改善箇所説明図

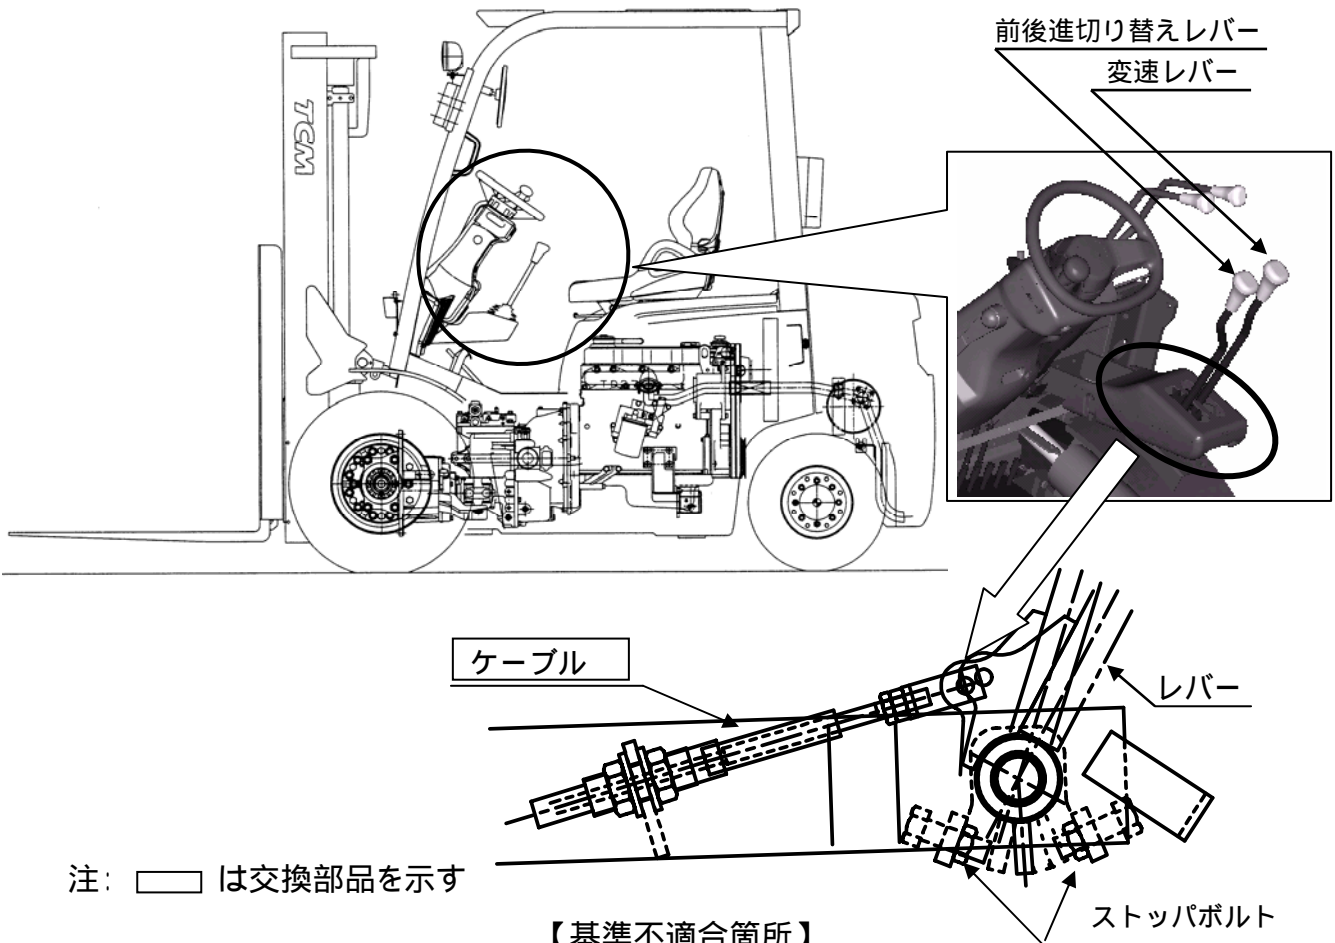
【基準不適合箇所】

手動変速機付車の前後進切り替えレバー及び変速レバーにおいて、ケーブルのストッパ位置調整が不適切なため、レバー操作時にケーブルに過大な力が加わるものがある。そのため、このままの状態では操作を繰り返すと、前後進切り替え用のケーブルが折損し、走行不能となるおそれがある。

改善の内容

全車両、ケーブルのストッパ位置を点検し、不適切なものは正規の位置に調整を行う。また、ケーブルの点検を行い、損傷のあるものは新品と交換する。

改善実施車は識別のためレバーブラケットの上面に白ペンキでマーキングする
